「GLP昭島プロジェクト」に関わる環境影響評価調査計画書
に対する意見書

東京都環境局総務部環境政策課 御中

昭島巨大物流センターを考える会

GLP 昭島プロジェクト

表 4.2-2 建築計画の概要^{注1}

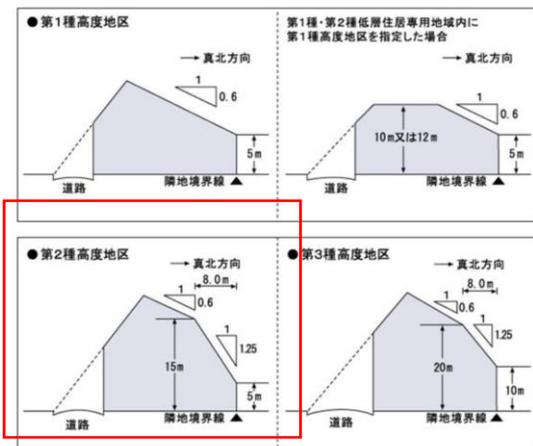
下に示した調査計画書(3)、表 4.2-2 の「注2」において、「東京都景観計画に基づく『玉川上水景観基本軸』の景観形成基準及び『横田飛行場周辺の建物等の高さの制限』などの関係法令等を遵守し、それぞれの計画建築物の高さを決定していく。」と明記され、現時点で本事業計画が、十分な検証がなされたものではないと読み取れる。この点からも、本事業計画の不備を指摘したい。

上記の通り、本建築計画における物流施設の最高高さは約55mとされており、上記の規制に明らかに反しており、実現可能性があるとは思えない。

(1) 「第二種高度地区」に対する12mの高度制限

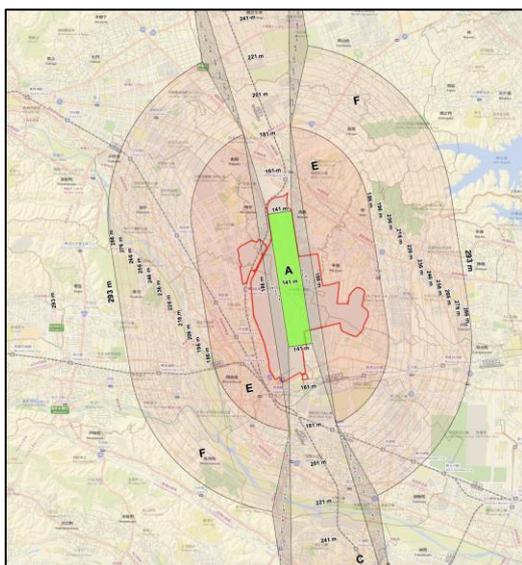
本建築計画地は、「第二種高度地区」に指定されている。したがって、建築物の各部分の高さは、当該部分から前面道路の反対側の境界線又は隣地境界線までの真北方向の水平距離が8メートル以内の範囲にあっては、当該水平距離の1.25倍に5メートルを加えたもの以下とし、当該真北方向の水平距離が8メートルを超える範囲にあっては、当該水平距離から8メートルを減じたものの0.6倍に15メートルを加えたもの以下としなければならない。

本建築計画の北側には2棟の物流施設および6棟のデータセンターが面しており、これらの建築物が上記高さ制限に違反している疑いがある。

事業者は、本環境影響評価手続きの前提となる本建築計画が上記の高度規制に違反しないものであることを明確に説明する必要がある。この点が明らかにならないのであれば、本環境影響評価手続きを実施する前提を欠いているというべきであり、環境影響評価手続きは中止されるべきである。
